COMMISSION DEPARTEMENTALE DE LA NATURE,
DES PAYSAGES ET DES SITES DES YVELINES DU 12 DECEMBRE 2011
FORMATION SITES ET PAYSAGES

RAPPORT DE PRESENTATION

**Demande d'autorisation pour la réalisation d'un carrefour sécurisé entre le bourg de
Saint-Lambert-des-Bois et la route départementale 91**

Site classé de la Vallée du Rhodon

"Tourne-à-gauche"

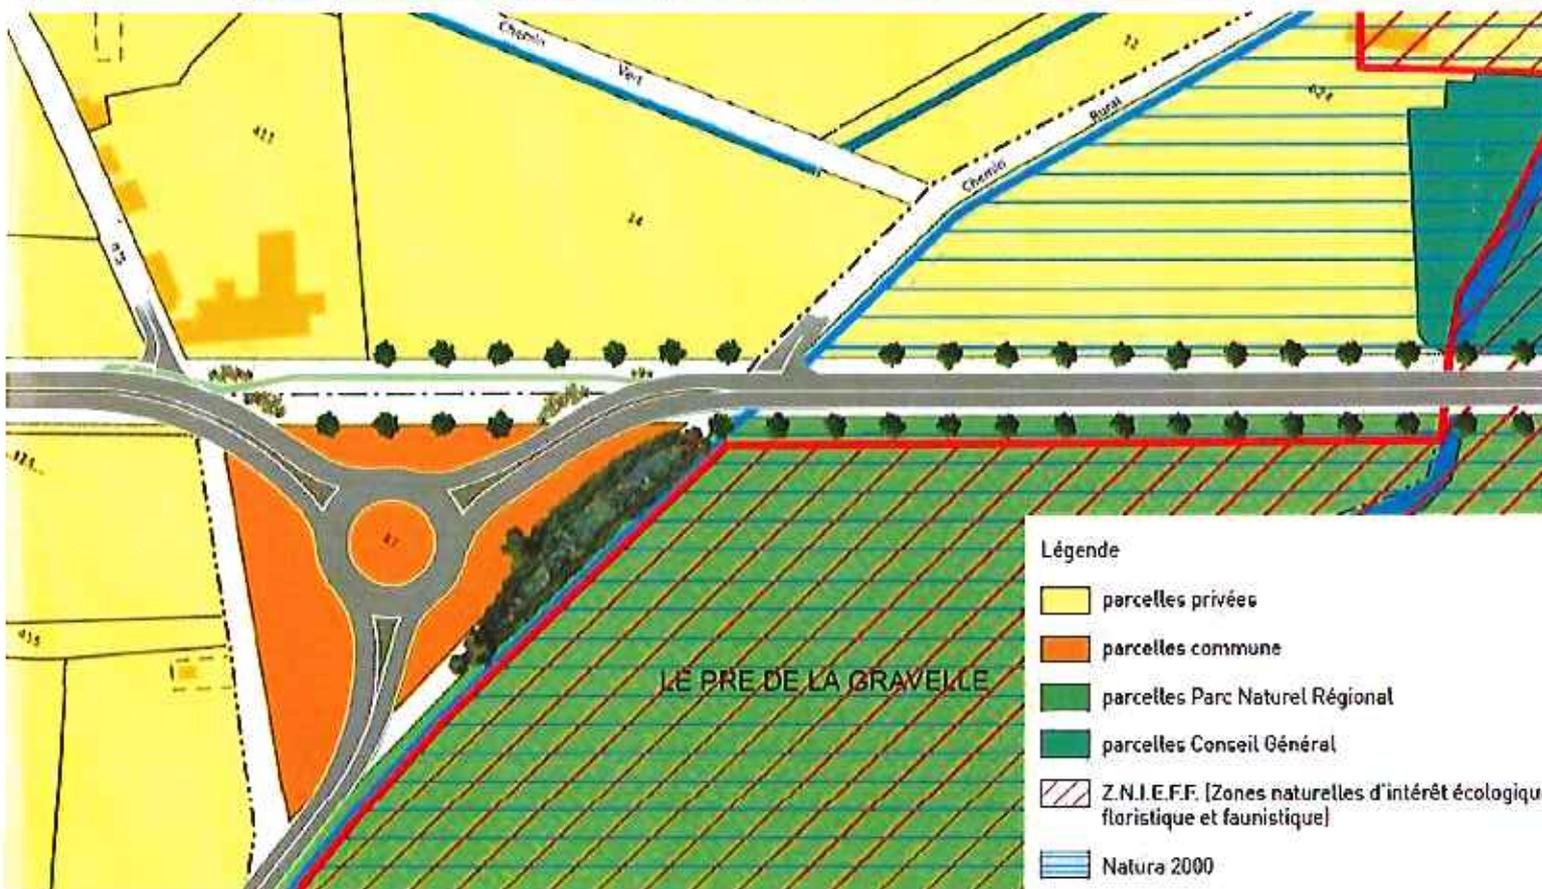
Cette option présente l'avantage de ne pas remettre en cause la perspective de la route, de respecter les espaces prairiaux et de rester dans les lignes paysagères du site. Elle suppose d'arracher quelques arbres et de les replanter, non pas dans le strict alignement des autres, mais un peu en décalé, ce qui ne nuit pas à la perception visuelle de l'allée arborée, et lui donne même davantage d'ampleur, notamment en venant de Dampierre.

Les terre-pleins centraux sont traités de façon qualitative avec des pavés de grès.

Les eaux de ruissellement sont recueillies dans un espace traité en zone humide en bordure de la prairie de la Gravelle. Cette option nécessite peu de travaux de terrassement.

Il serait intéressant de réfléchir à l'aménagement d'une bande centrale pavée moins dirigée par la géométrie des rayons de giration des véhicules.

Rond-point

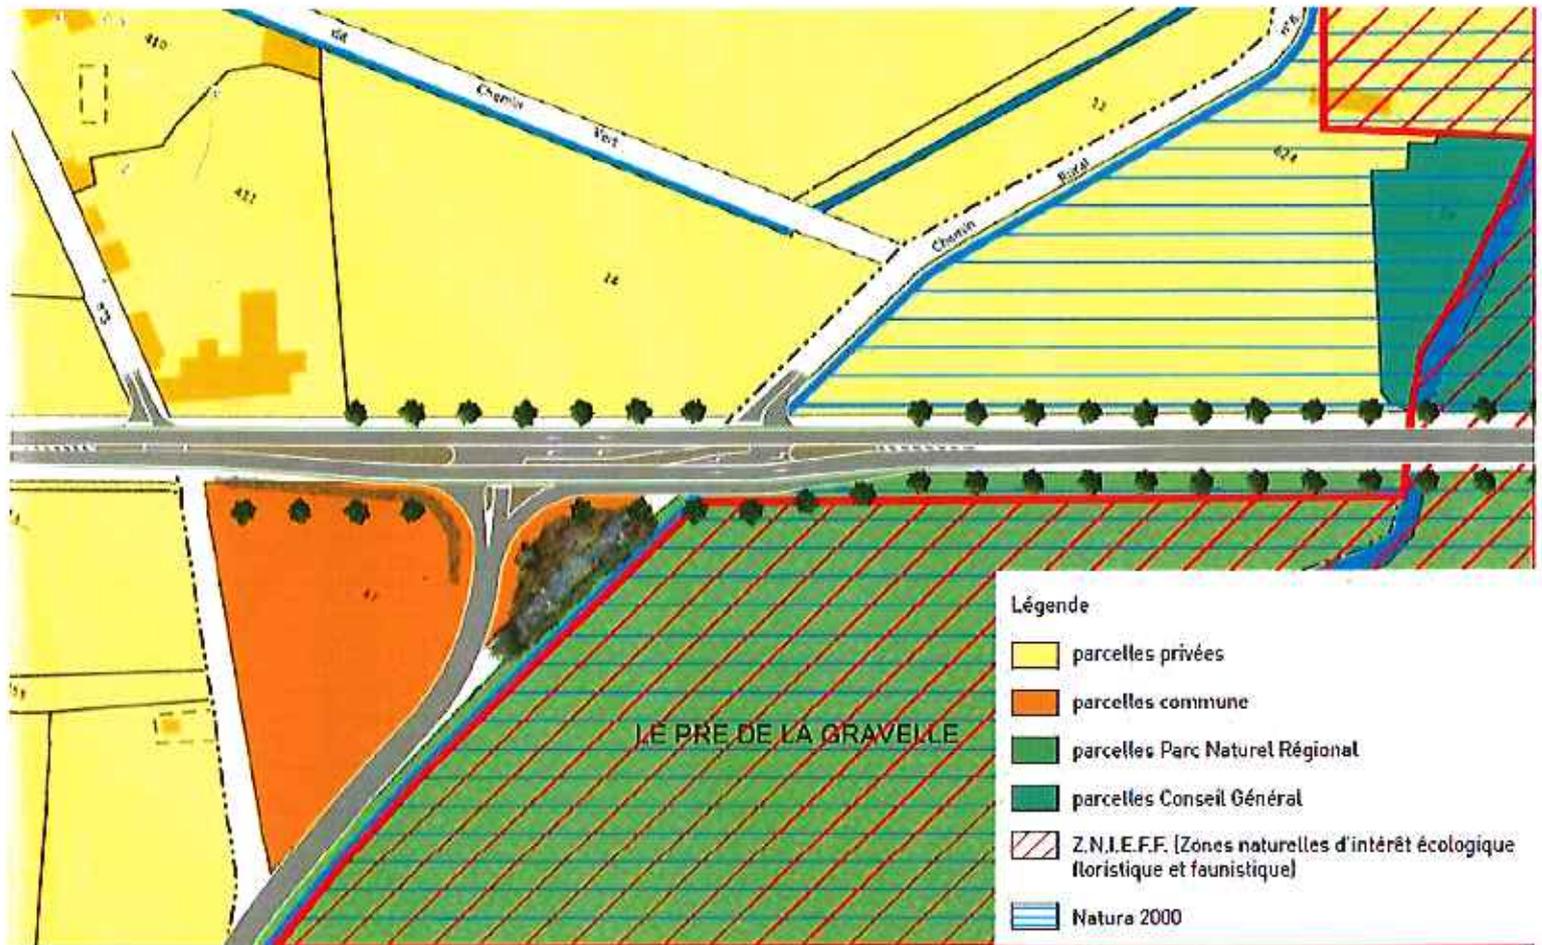
Des efforts sont faits pour maintenir l'effet de perspective de la route et de son alignement d'arbres. Des arbres sont replantés pour compléter l'alignement d'origine et la piste cyclable emprunte l'ancien tracé de la route. Toutefois, des plantations d'arbustes sont prévues au milieu de la perspective, pour des raisons de sécurité, afin que les automobilistes, dans un sens comme dans l'autre, ne soient pas tentés d'aller tout droit.

Le Rond-point est traité en pavés de grès, le centre de celui-ci et les espaces résiduels sont traités en prairie. Une lisière forestière est reconstituée pour épouser la nouvelle forme de la route en venant de Saint-Lambert vers Dampierre.

Du point de vue du paysage, l'introduction du rond importe des formes et des directions totalement étrangères à la géométrie qui organise ce paysage d'accueil.

De par son emprise, sa situation et la modification de la topographie, le rond-point marquera de façon importante le paysage, contrairement à l'option du « tourne-à-gauche ». Ses lignes courbes et arrondies sont en contradiction avec l'effet rectiligne de la route actuelle et de son alignement.

Du point de vue de la sécurité, si le ralentissement de tous les véhicules est indéniable, ne peut-on s'interroger sur la sécurité des piétons et des cyclistes, les traversées des sorties de rond-point étant notamment connues pour être difficiles à traverser en sécurité par des piétons ?

4.4. Coupe giratoire

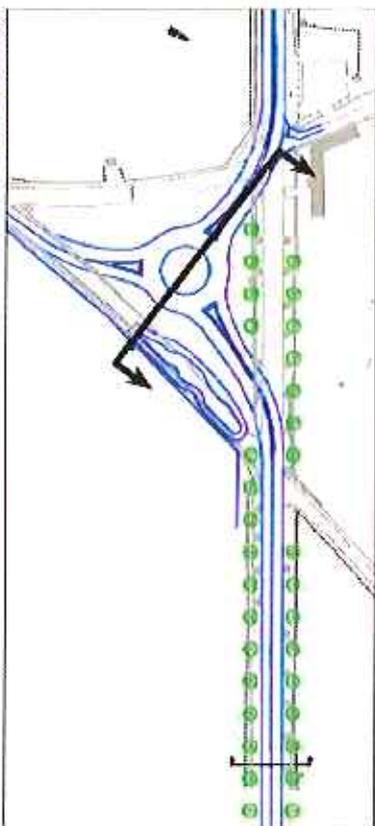
La topographie rend nécessaire d'importants travaux de terrassement (voir illustration p. 9) : le rond-point se présente ainsi comme une terrasse dominant la prairie de la Gravelle, du haut d'un talus de près de 5 mètres, au pied duquel une petite zone humide reconstituée est chargée de recueillir les eaux de ruissellement.
